**RELATÓRIO DE FISCALIZAÇÃO TÉCNICA DOS SISTEMAS DE ÁGUA E
ESGOTO DO MUNICÍPIO DE
RIO CLARO**

PRESTADOR: DAAE – DEPARTAMENTO DE ÁGUA E ESGOTOS DE RIO CLARO

Relatório R3 – Continuação Diagnóstico e Não Conformidades

Americana, janeiro de 2015

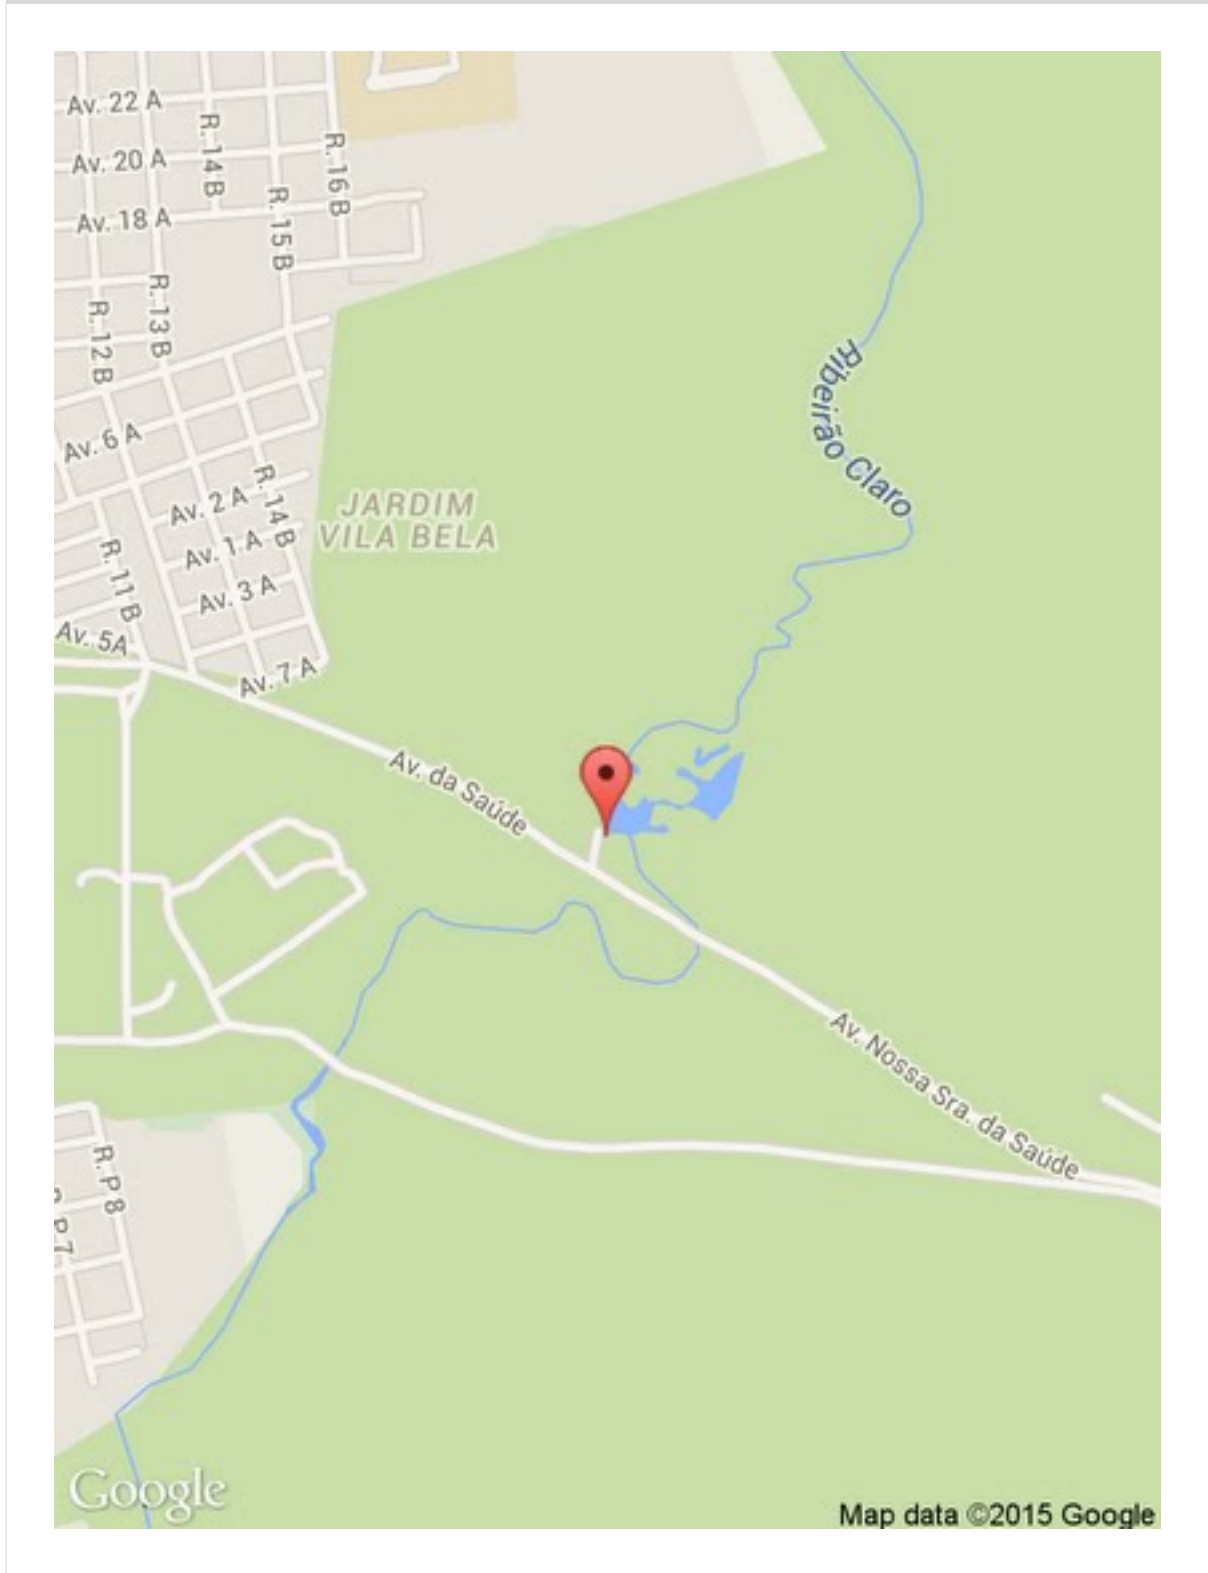
- ✓ Ausência de conjunto moto-bomba reserva (Art. 5.3.2 da NBR 12214/1992). Prazo: Em até 180 dias

- ✓ Ausência de identificação da área (Art. 2º da Lei Federal 11.445/2007). Prazo: Em até 180 dias

Informações complementares: Recomenda-se desassoreamento da represa

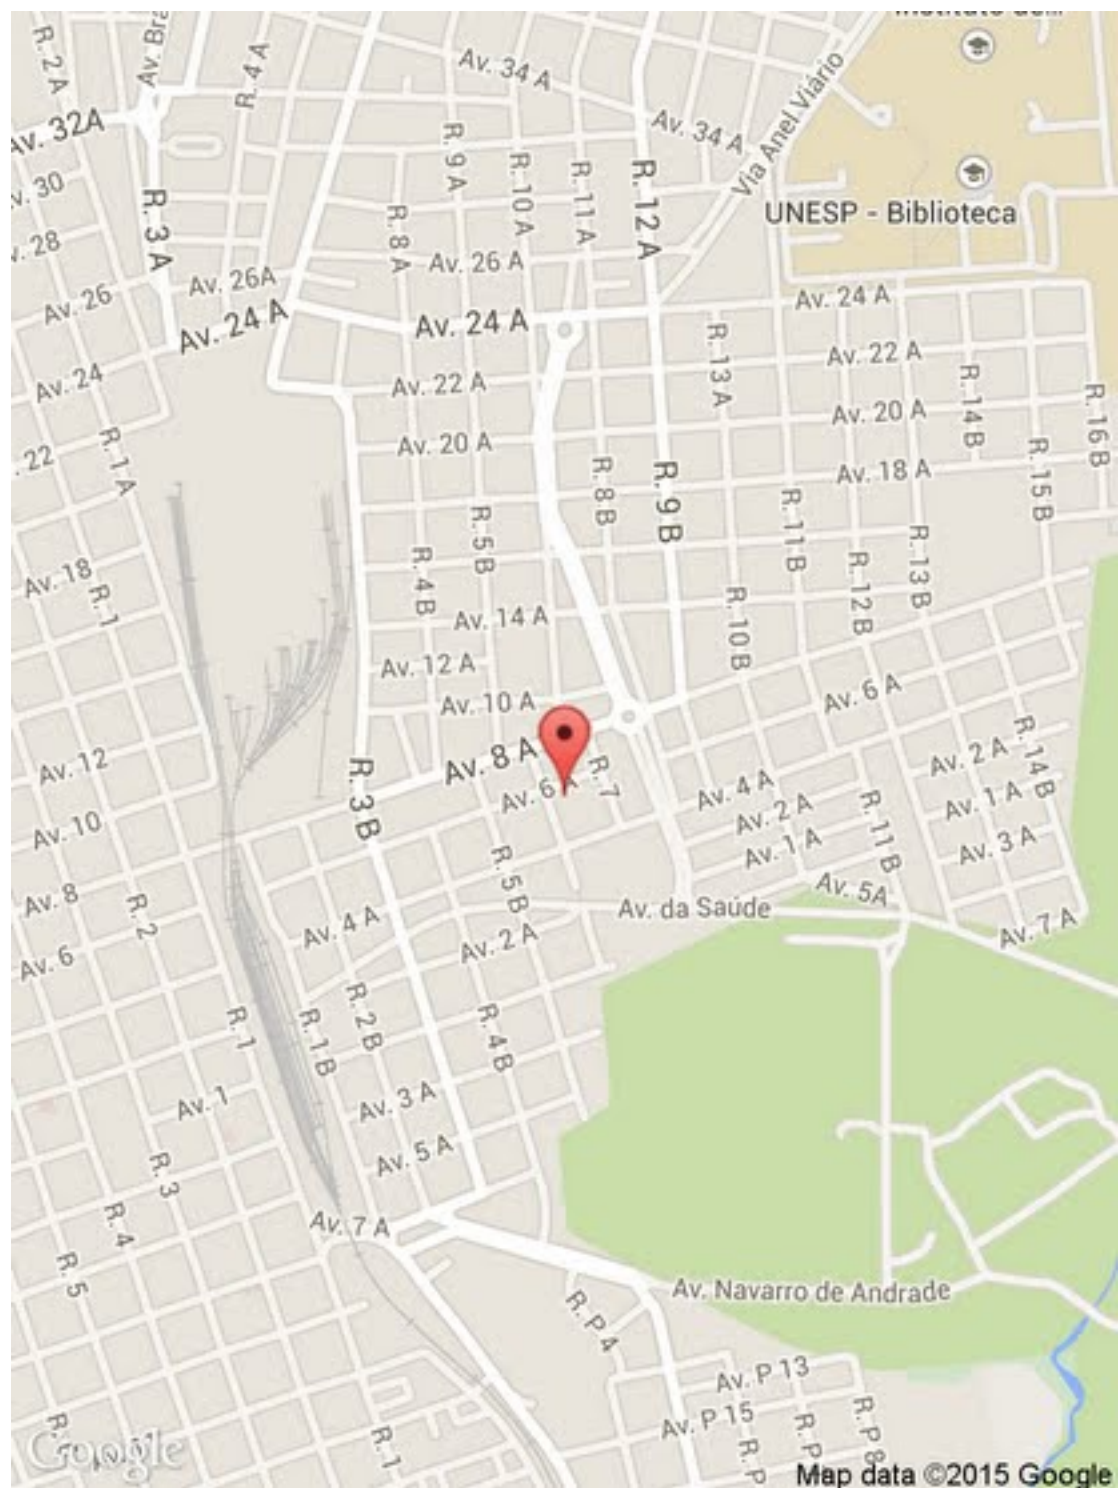
- ✓ Ausência de Macromedidor de entrada (Art. 5.6.6 da NBR 12215/1992). Prazo: Em até 180 dias

- ✓ Estocagem inadequada de produtos químicos (Art. 5.15 da NBR 12216/1992). Prazo: Em até 180 dias

- ✓ Existência de vazamentos aparentes (Art. 2º da Lei Federal 11.445/2007). Prazo: Imediato

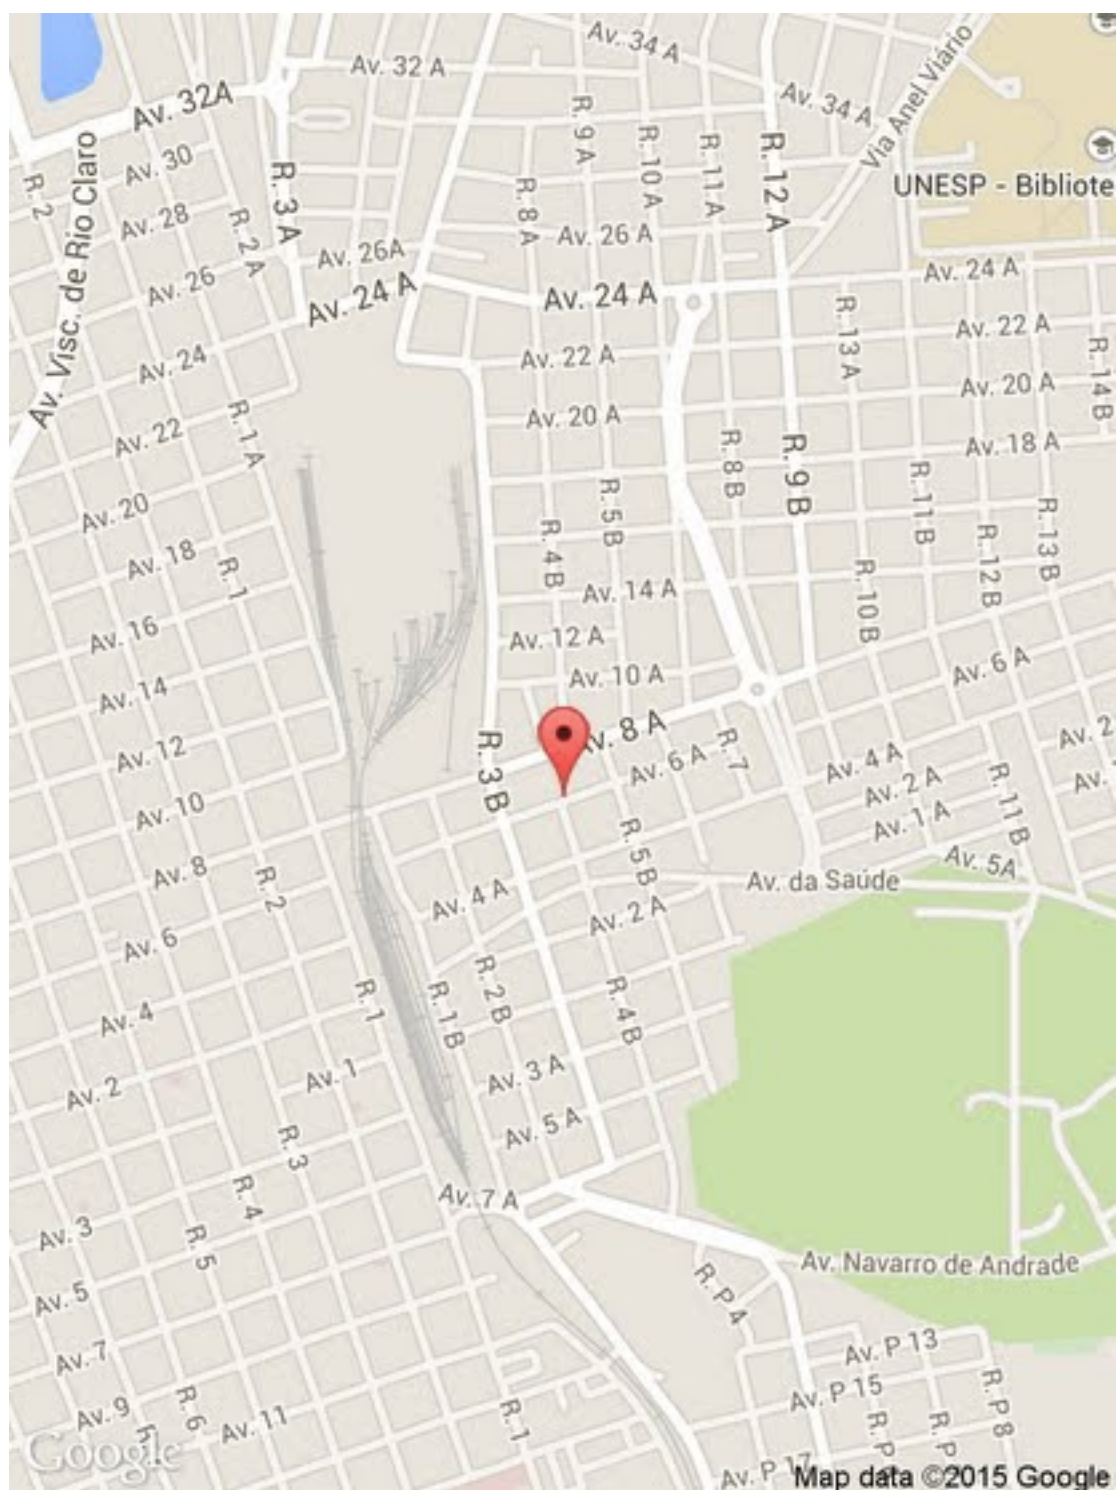
- ✓ Inexistência de plano de limpeza e a desinfecção periódicas e sua realização (Art. 5.1 da NBR 15527/2007). Prazo: Em até 180 dias

- ✓ Reservatório sem medidor de nível (Art. 5.15 da NBR 12217/1994). Prazo: Em até 180 dias

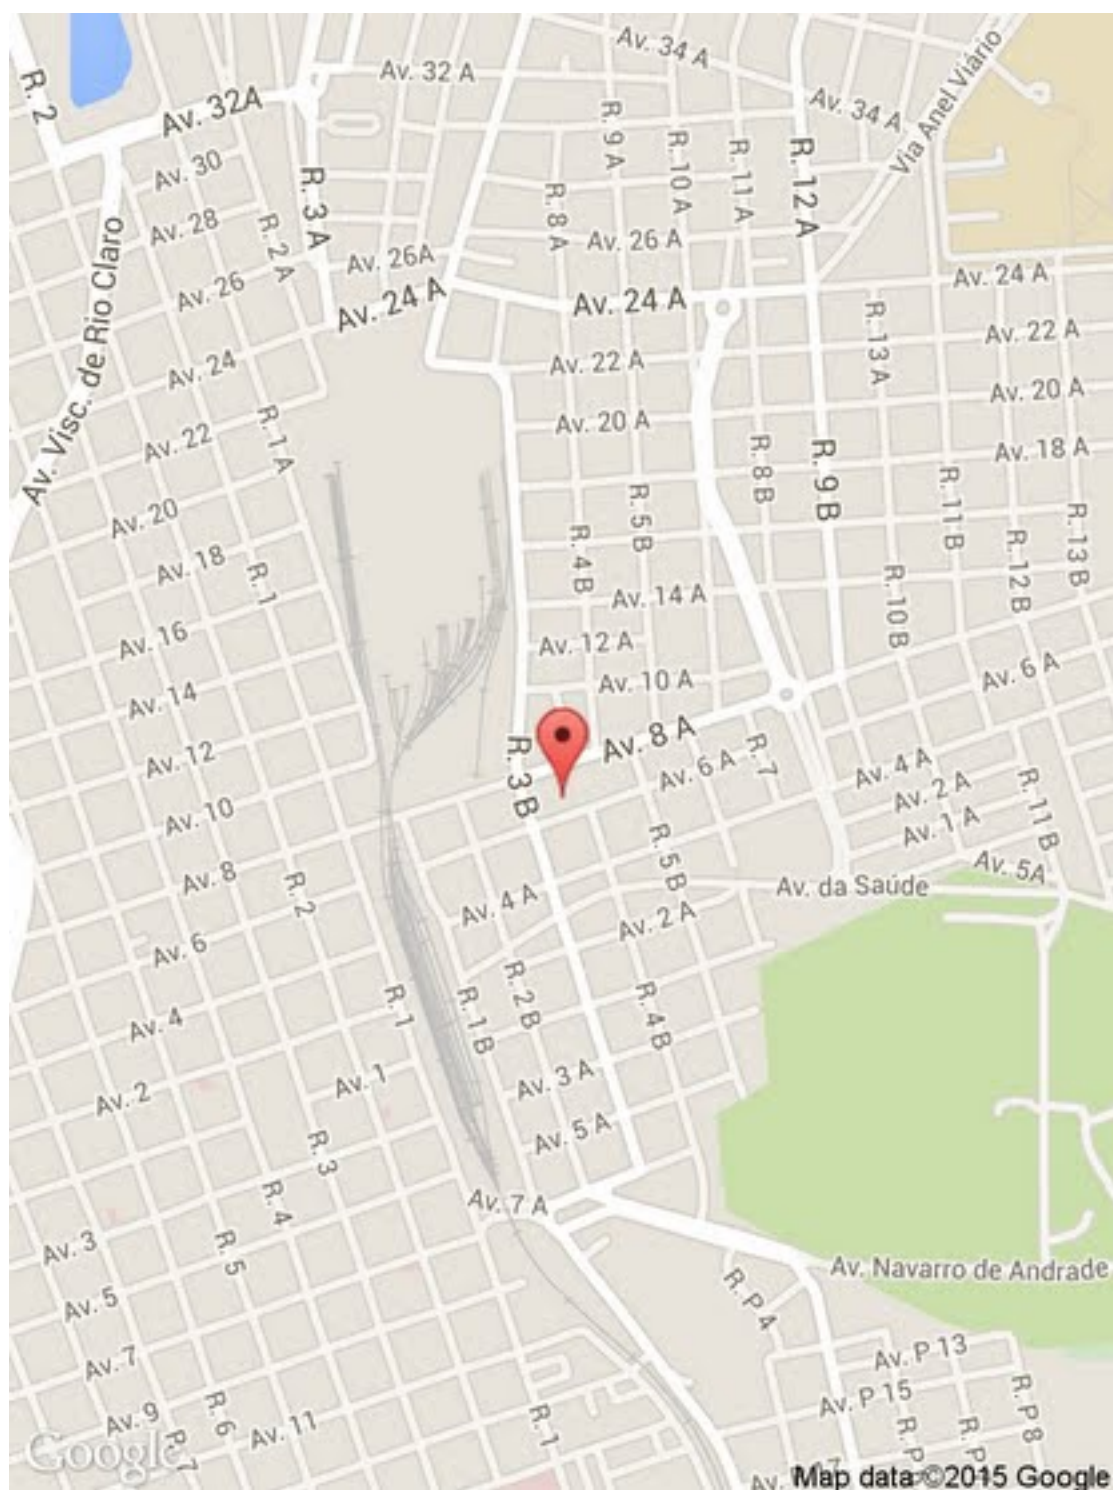
- ✓ Inexistência de plano de limpeza e a desinfecção periódicas e sua realização (Art. 5.1 da NBR 15527/2007). Prazo: Em até 180 dias

- ✓ Reservatório sem medidor de nível (Art. 5.15 da NBR 12217/1994). Prazo: Em até 180 dias

A última limpeza desse reservatório foi realizada em 1998;
